**Elenco Pareri pervenuti
e note riscontro ARST S.p.A**

DETERMINAZIONE DI POSITIVA CONCLUSIONE DEL PROCEDIMENTO

OGGETTO: COMUNE: CAGLIARI – Progetto cofinanziato dall'Unione Europea – Metropolitana Leggera di Cagliari – Collegamento Repubblica/Matteotti/Stazione RFI. Approvazione Stralcio esecutivo condotta premente a mare (richiesta integrazioni comune di Cagliari-Servizio Mobilità Infrastrutture e Reti – allegata alla determinazione di conclusione positiva del procedimento di CdS del 27.07.2018) gara n° 25/16.
Richiesta documentazione integrativa.

**Oggetto: Progetto cofinanziato dall'Unione Europea.
Metropolitana Leggere di Cagliari – collegamento Repubblica/Matteotti/Stazione
RFI. Approvazione stralcio esecutivo condotta premente a mare.
CDS in seduta del 10/12/2020**

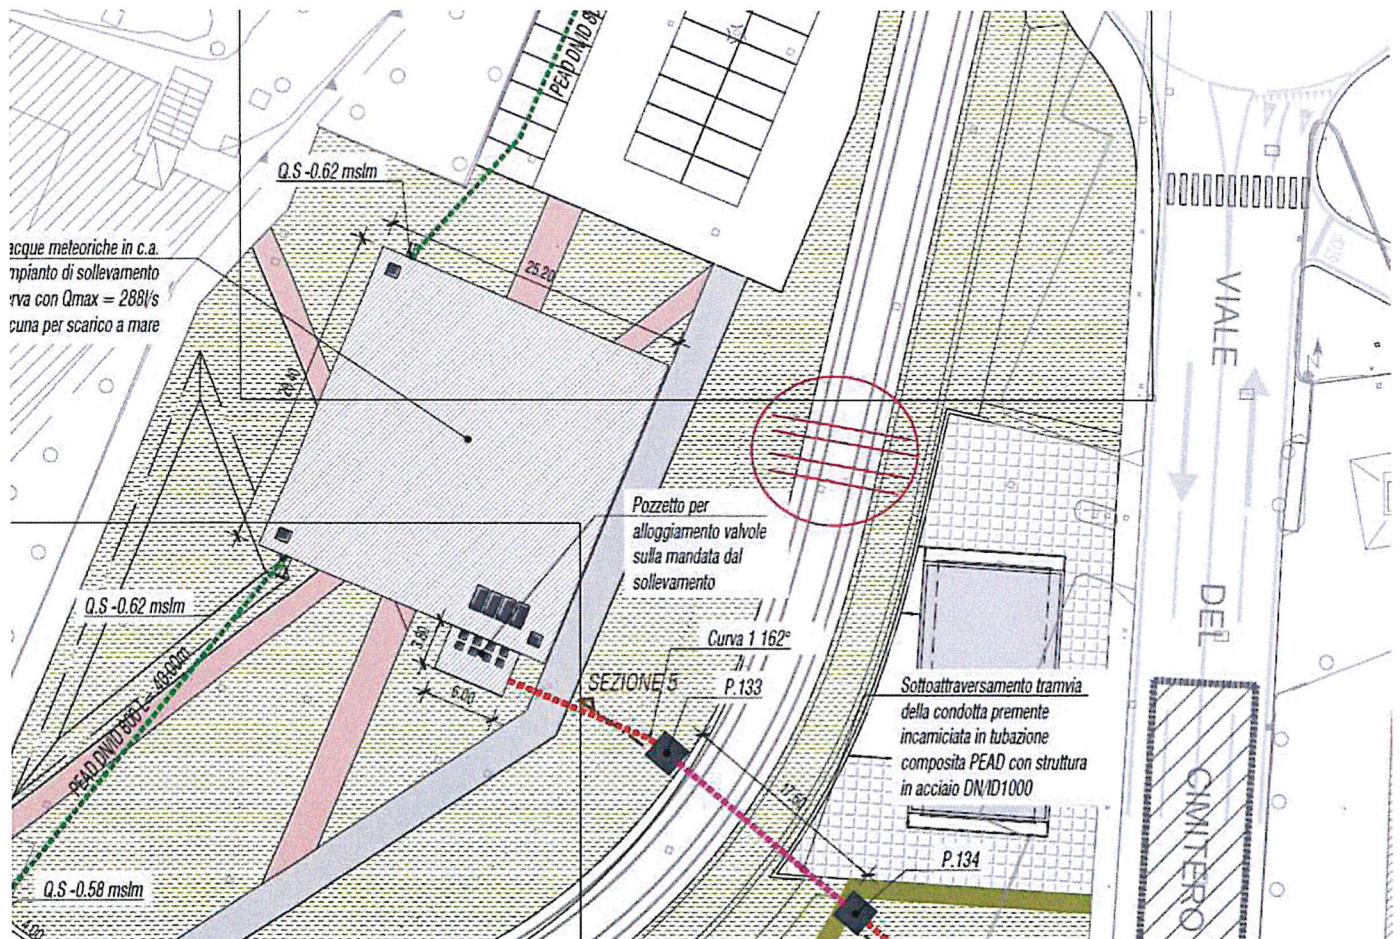
Considerato che il progetto prevede la realizzazione di una vasca di laminazione che verrà alimentata dall'acqua raccolta da una serie di griglie previste nei punti più depressi del viale Diaz e del viale Bonaria.

Considerato che parte dell'acqua che si raccoglie in questi punti proviene dallo sfioro delle condotte in pressione esistente in viale cimitero che risulta essere inadeguata alla raccolta delle acque in caso di eventi eccezionali.

Al fine di poter in futuro collegare uno sfioro sulla condotta meteorica esistente nel viale cimitero direttamente con la vasca prevista in progetto, si chiede vengano predisposte, nella posizione indicata nell'immagine allegata, due tubazioni del diametro Ø 600.

Tale intervento si ritiene utile per evitare, nel caso la condotta di acque meteoriche esistente in viale Cimitero vada in pressione, che le acque in eccesso uscendo dai tombini e scorrendo superficialmente fino al punto più depresso, raccolgano detriti di vario genere e determinino, di conseguenza, la possibilità di ostruzione delle griglie.
